Zápis z jednání

Modernizace traťového úseku Pohled (mimo) – Havlíčkův Brod (mimo)

Č.	Uplatňuje		Připomínka	Gestor	Vypořádání
			O6		
1	O6	Horváth	• Do bodu 2 ZP doplňte související stavby včetně předpokládaných termínů přípravy a realizace.	Poživil	Bylo doplněno. Předpokládané termíny realizace jsou 2026 a 2027. Řeší se i varianta s nickolejným provozem v roce 2026 na celé trati, nicméně na to zatím projektant čeká pokyn od SSV.
2	O6	Horváth	• Na str. 8 ZP je uvedeno u popisu současného stavu počáteční staničení s konstatováním, že navazuje na předchozí investiční akci. Staničení je chybné, a dokonce v i přehledné situaci je jiné. Obdobně to platí i pro konec úseku. Žádáme o provedení vzájemných koordinací staveb.	Poživil	Staničení byla zkontrolována a opravena. Rozsah úprav je ZÚ = km 111,375, KÚ = 115,977. Kolej 90N ZÚ = km 1,672, KÚ = km 2,423. Rozsah směrového a výškového vyrovnání pro navázání na stávající stav je ZÚ = km 111,325 - 111,375, KÚ = km 115,977 - km 116,045. Kolej 90N ZÚ = km 1,450 - km 1,672, KÚ = km 2,423 - km 2,473.

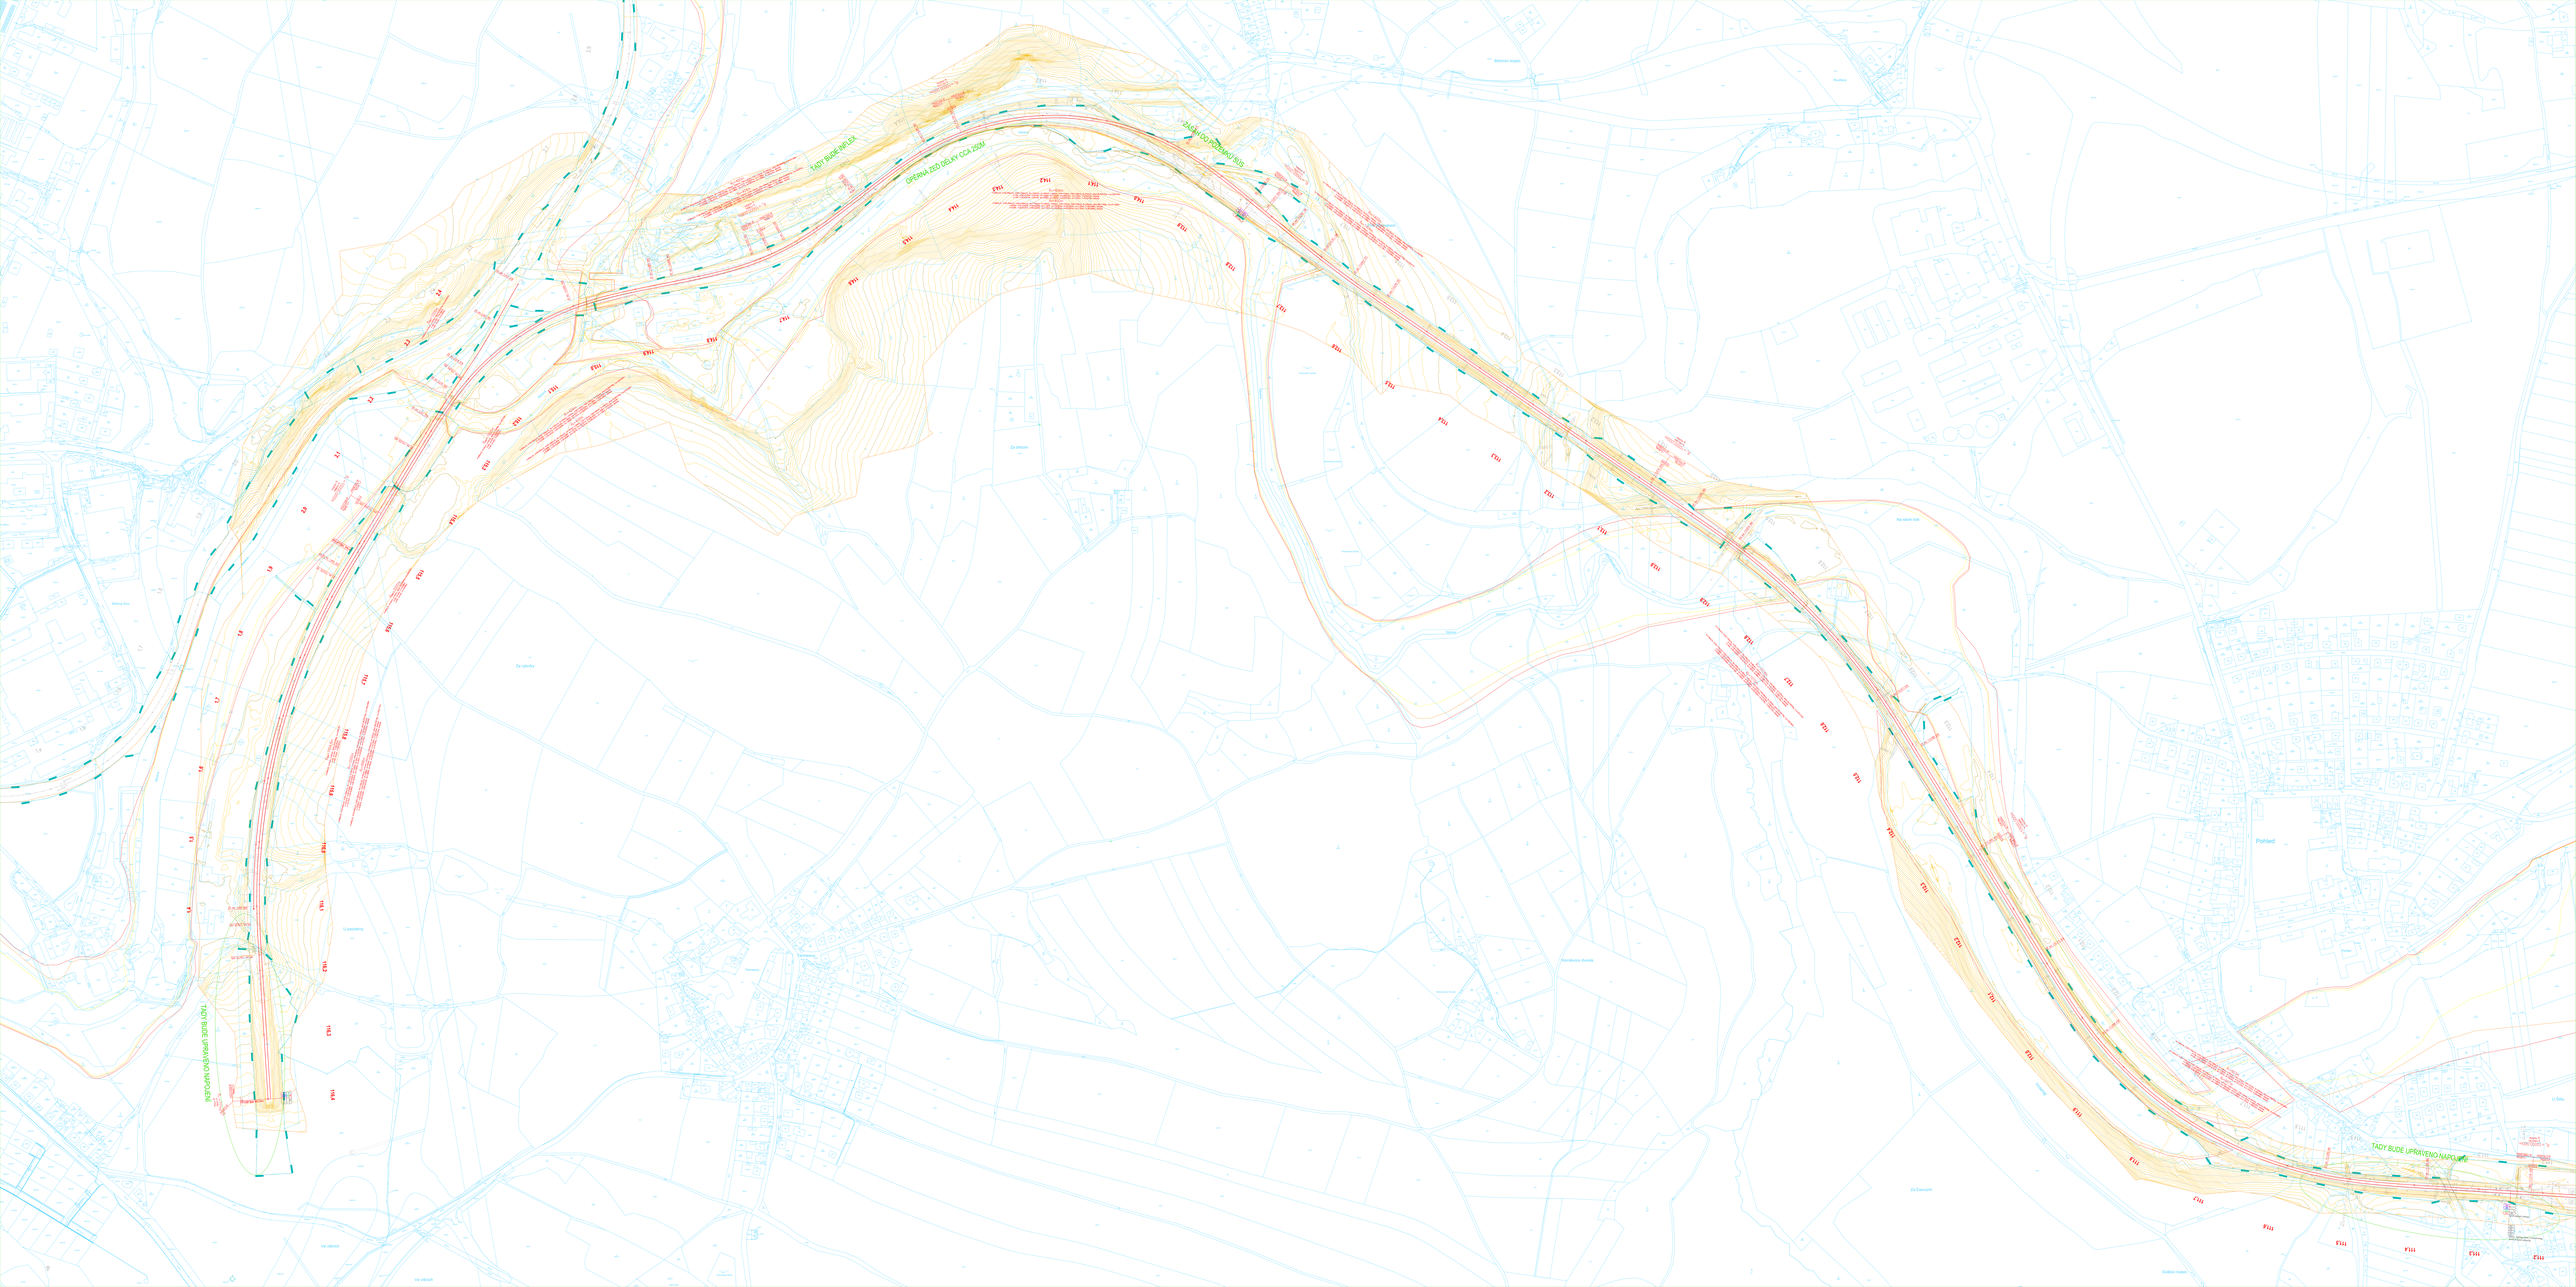
TADY BUDE SPLEJ
OPĚRNÁ ZEĎ DÉLKY CCA 250M
ZÁKAZ DO PŘEDNÍHO RÁSU
TADY BUDE UPRAVENO NAPOJENÍ
TADY BUDE UPRAVENO NAPOJENÍ

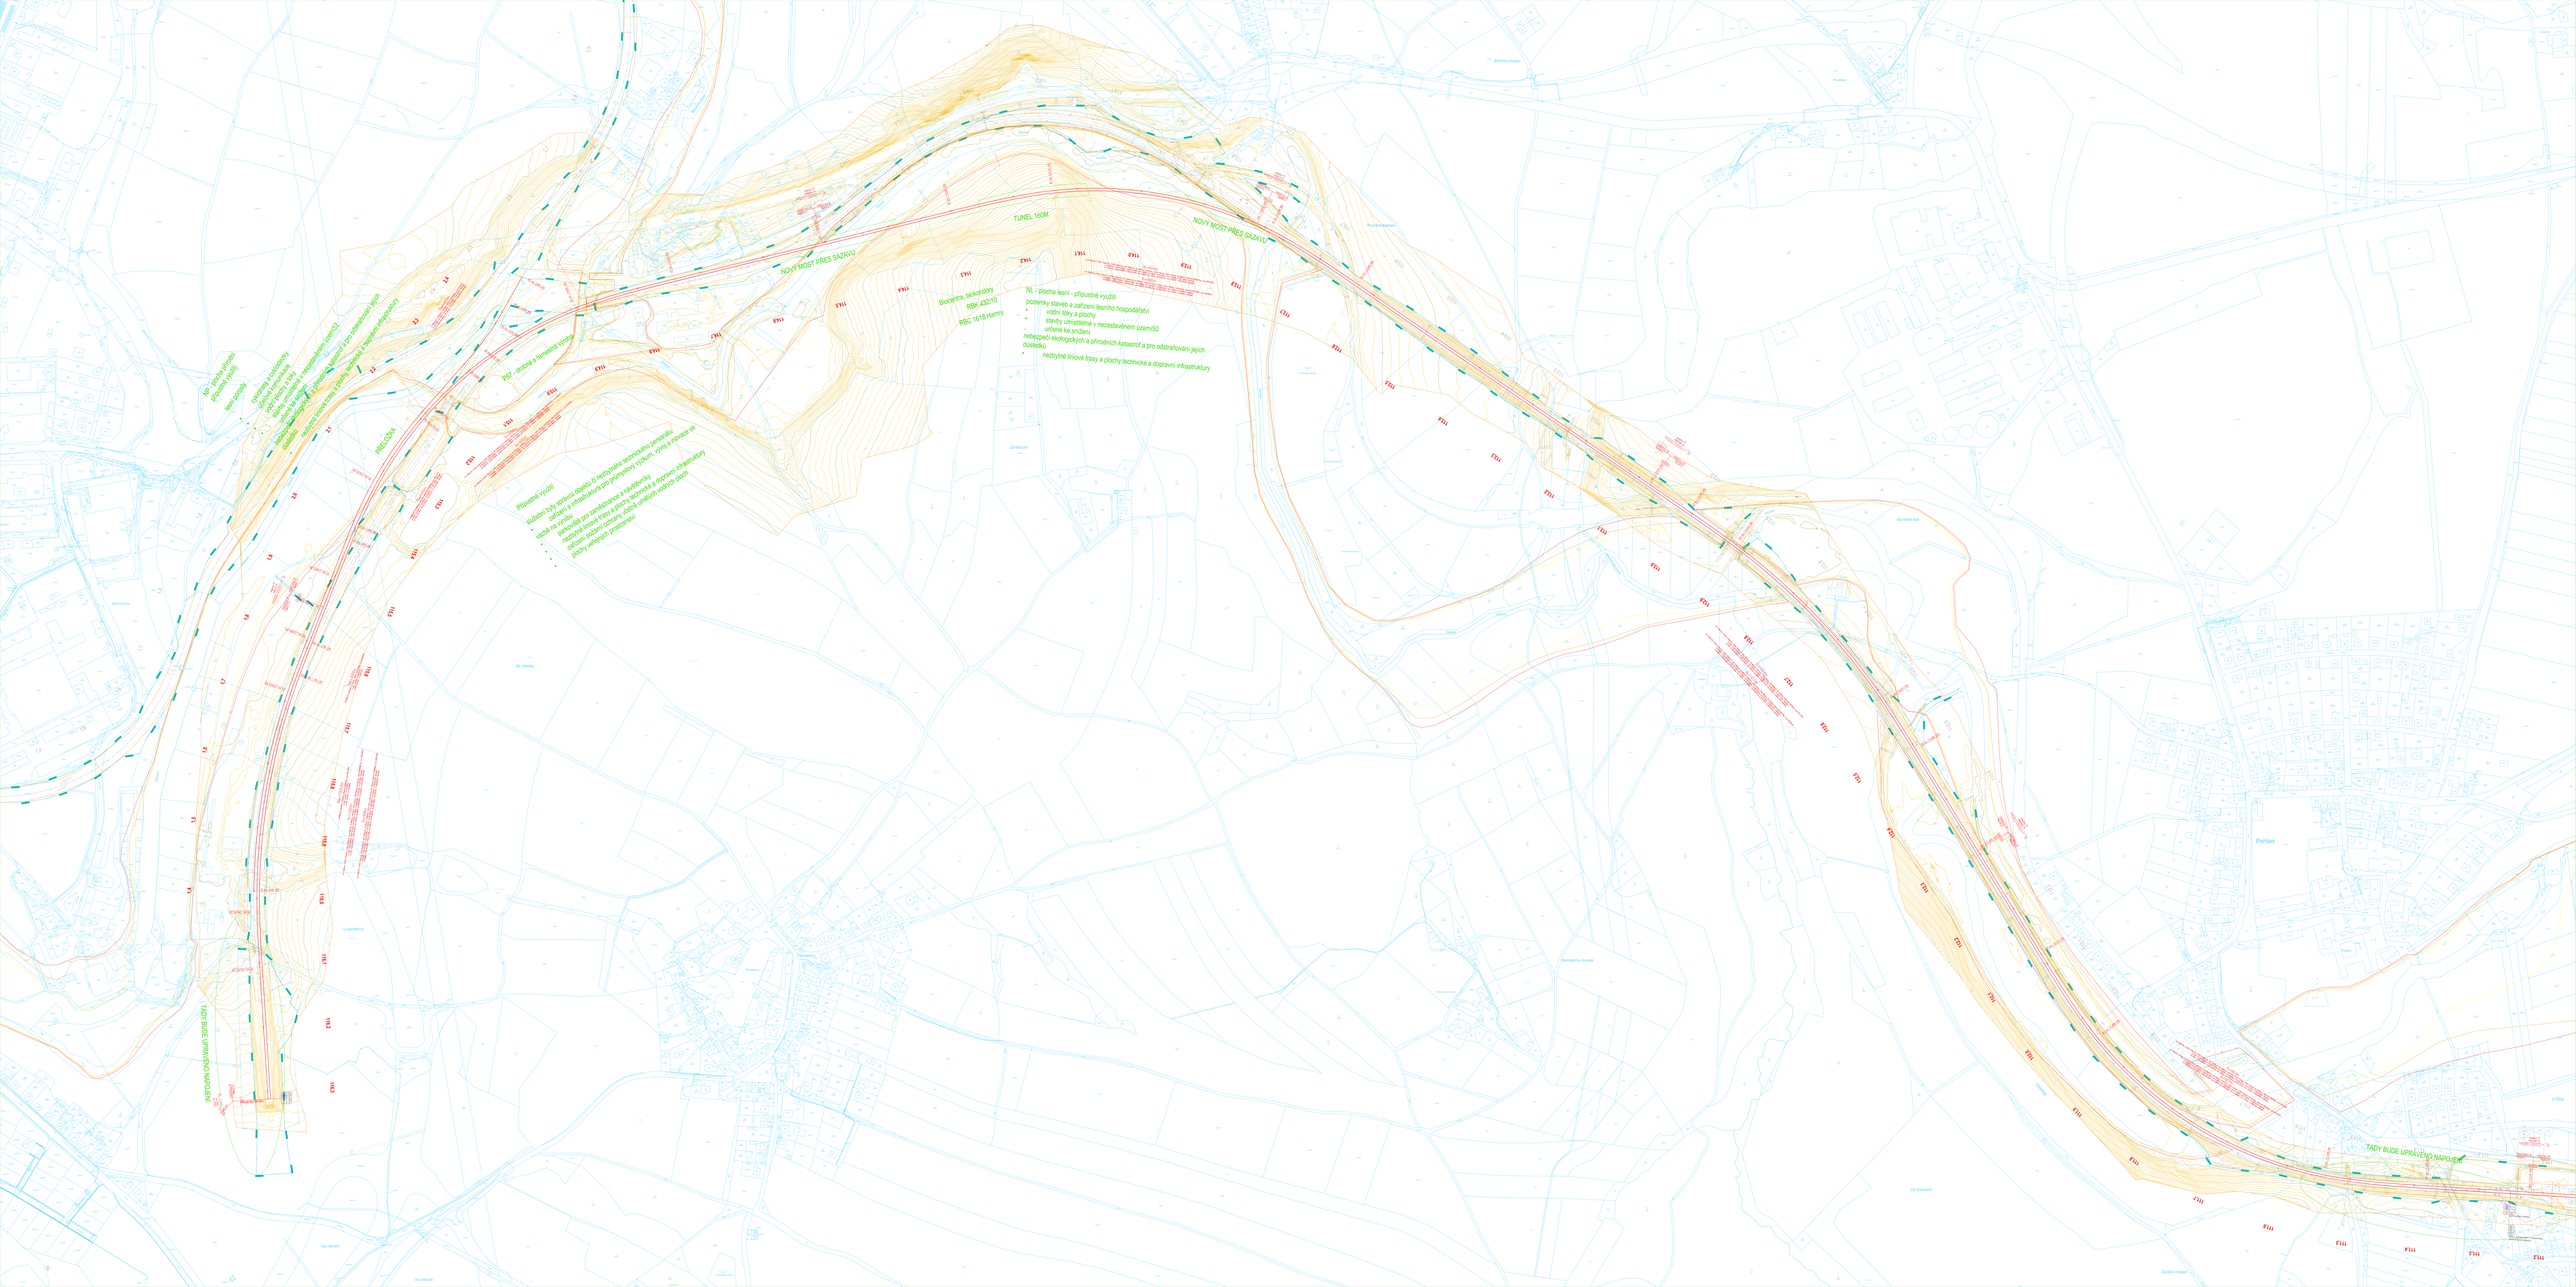
NOVÝ MOST PŘES SÁZAVU
TUNEL 160M
NOVÝ MOST PŘES SÁZAVU
Biocentra, edaforódoly
RBK 432/10
RBC 1618 Hamry
NL - plocha lesní - přípustné využití
pozemky staveb a zařízení lesního hospodářství
vodní toky a plochy
stavby umístěné v nezastavěném území50
určená ke snížení
nebezpečí ekologických a přírodních katastrof a pro odstraňování jejich
důsledků
nezbytné liniové trasy a plochy technické a dopravní infrastruktury
Přípustné využití
skladení, čistý výrobní provoz či ekologicky technicky nenáročné
služby za výrobu
zařízení a infrastruktura pro přímý výkon
nezbytných pro zemědělské a lesní účely
nezbytné liniové trasy a plochy technické a dopravní infrastruktury
zařízení liniové i účelové technické a dopravní infrastruktury
plochy veřejných prostranství
PŘELOMA
RBK - zrnitová a fenestrá hrnka
TADY BUDE UPRAVENO NAPOJENÍ
TADY BUDE UPRAVENO NAPOJENÍ
